OPINIA

dotycząca usytuowania z uwagi na bezpieczeństwo pożarowe zachodniej oficyny budynku Urzędu Miejskiego w Suwałkach przy ul. Mickiewicza 1, na działce nr 11400/2, w stosunku budynku I Liceum Ogólnokształcącego na działce nr 11399/2.

**PLAN SYTUACYJNY
SKALA 1:500**

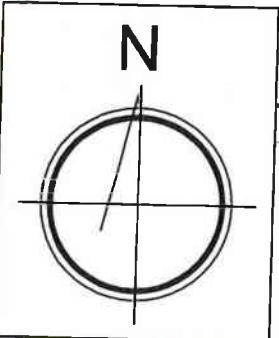
Pomiędzy rozpatrywanymi budynkami przebiega droga, której wjazd na posesję szkoły od ul. Mickiewicza prowadzi przez bramę o minimalnej szerokości 2,8 m. W związku z czym, przejazd ten nie może być traktowany jako droga pożarowa, a co za tym idzie nie jest wymagane zapewnienie odporności ogniowej dla ściany zewnętrznej budynku Urzędu Miejskiego, przy której przejazd przebiega. W przypadku prowadzenia drogi pożarowej w tym miejscu, jednym z parametrów drogi pożarowej jest zapewnienie szerokości drogi co najmniej 4 m i zachowanie odległości od ścian budynku co najmniej 5 m, co nie jest możliwe w przypadku istniejącej lokalizacji obu budynków.

ELEWACJA ZACHODNIEJ OFICYNY
 BUDYNKU URZĘDU MIEJSKIEGO
 SKALA 1:100

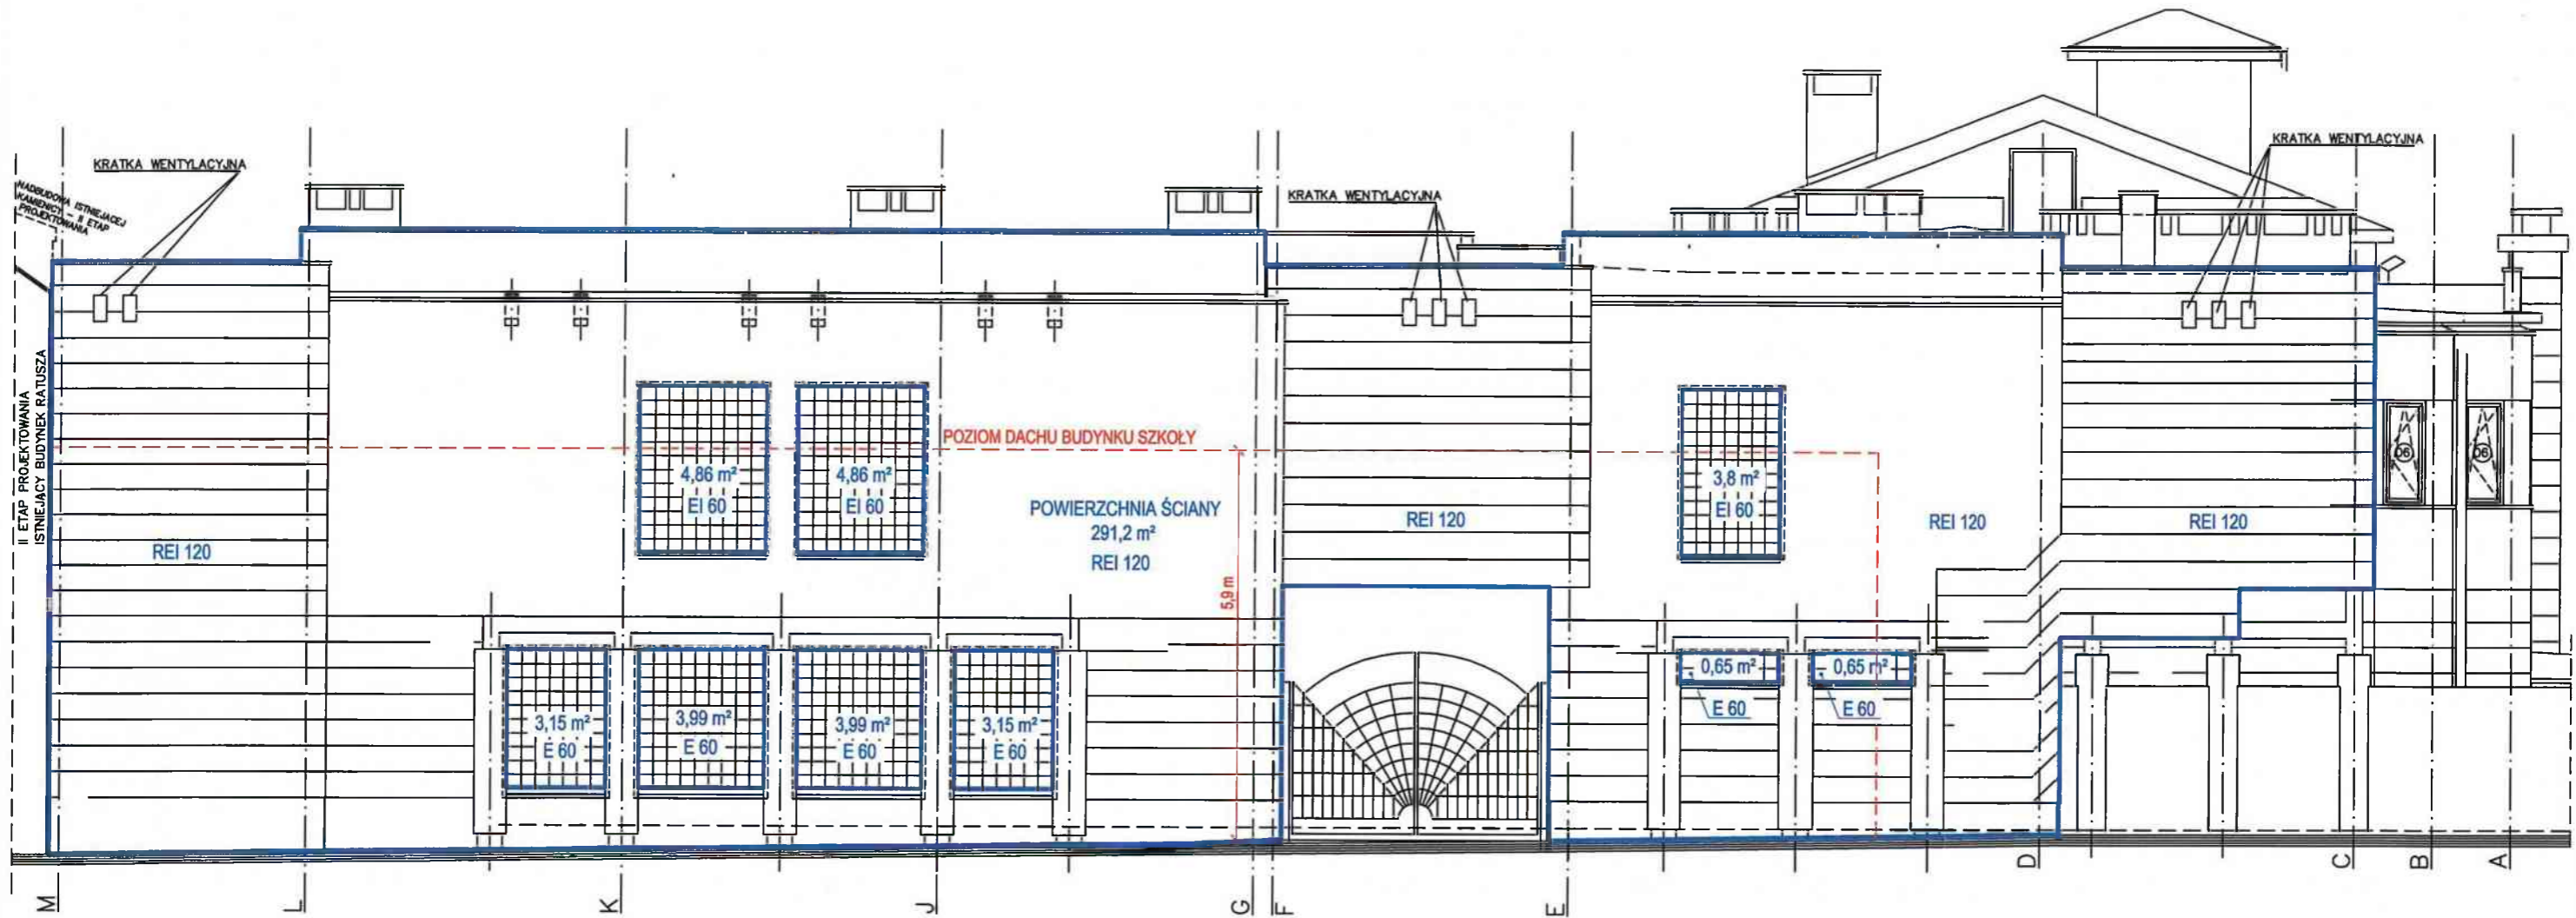
1. Rozpatrywana ściana posiada klasę odporności ogniowej co najmniej REI 120. Występujące w niej otwory doświetlające mogą być wypełnione nieotwieranymi naświetlami w klasie odporności ogniowej co najmniej E 60 lub EI 60 w zależności od ich lokalizacji (załączony do opinii rysunek elewacji, przedstawia wymaganą klasę odporności ogniowej dla konkretnych naświetli). Warunkiem tego jest występowanie naświetli na łącznej powierzchni do 10 % powierzchni ściany. W przeciwnym wypadku klasa odporności ogniowej naświetli powinna wynosić E 120 lub EI 120.
